Commission économique pour l'Europe**Comité des transports intérieurs****Forum mondial de l'harmonisation
des Règlements concernant les véhicules****163^e session**

**Accord de 1958 – Examen de projets d'amendements
à des Règlements existants, proposés par le GRPE****Proposition de série 01 d'amendements au projet
de règlement sur des prescriptions uniformes relatives
à l'homologation des dispositifs antipollution non montés
d'origine pour les véhicules utilitaires lourds****Communication du Groupe de travail de la pollution
et de l'énergie***

Modèle A

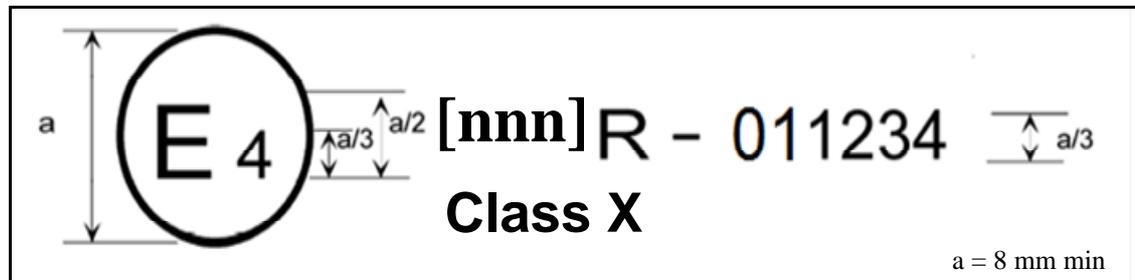
Annexe 4, modifier comme suit:

La marque d'homologation ci-dessus, apposée sur un DAM, indique que le type en cause a été homologué aux Pays-Bas (E 4), conformément au Règlement n° [nnn], sous le numéro d'homologation de type 011234. Les deux premiers chiffres du numéro d'homologation signifient que l'homologation a été délivrée conformément aux prescriptions du Règlement n° [nnn] dans sa version amendée par la présente série. La marque d'homologation indique aussi la classe du DAM (I, IIA, IIB, III ou IV)».

Séquences d'essais

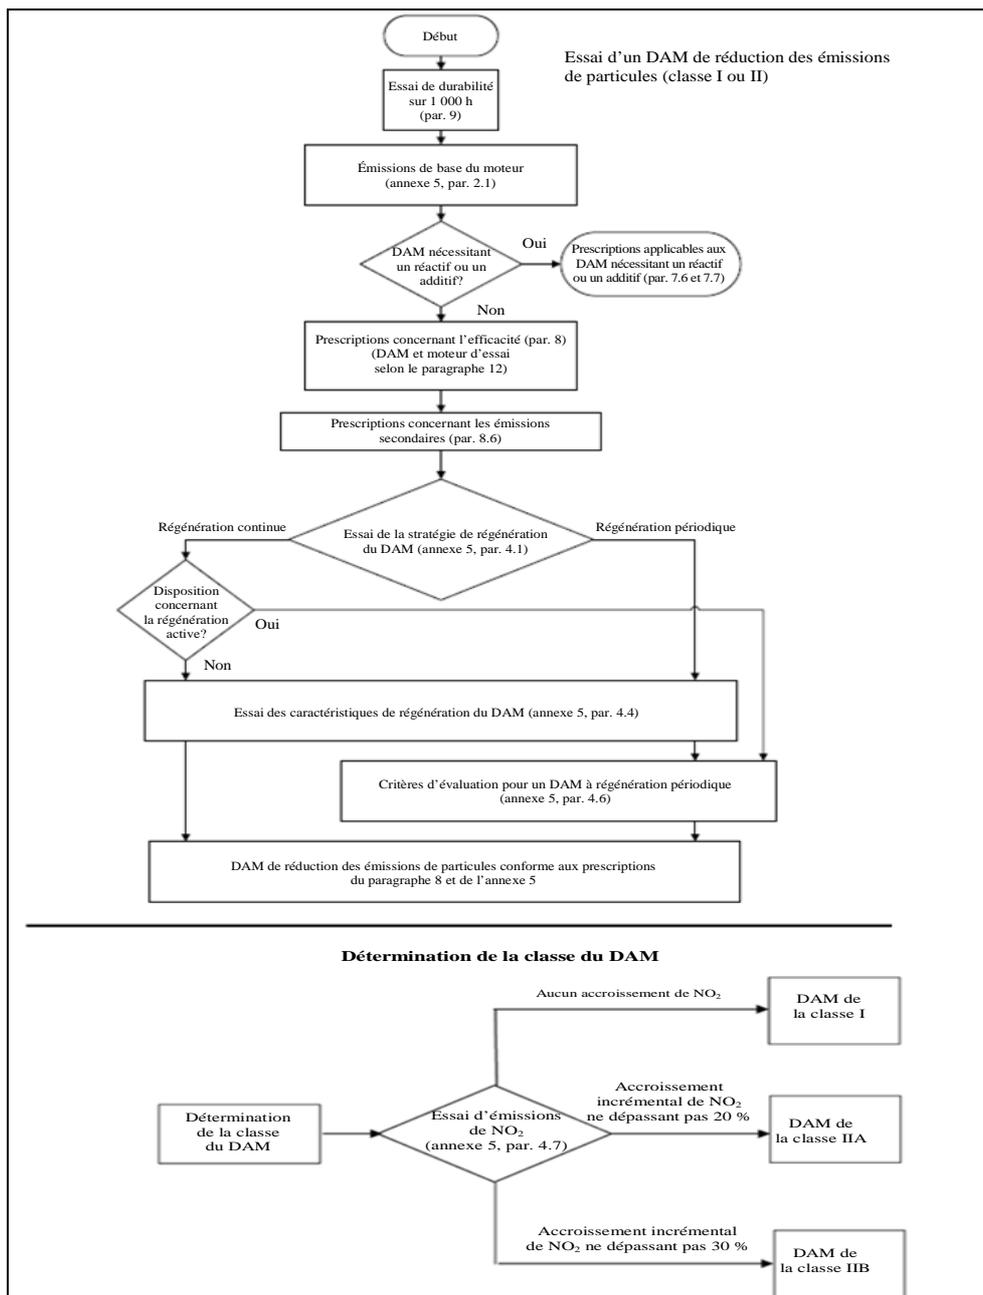
Annexe 8, modifier comme suit:

1. Séquence d'essais s'appliquant à un DAM de réduction des émissions de particules
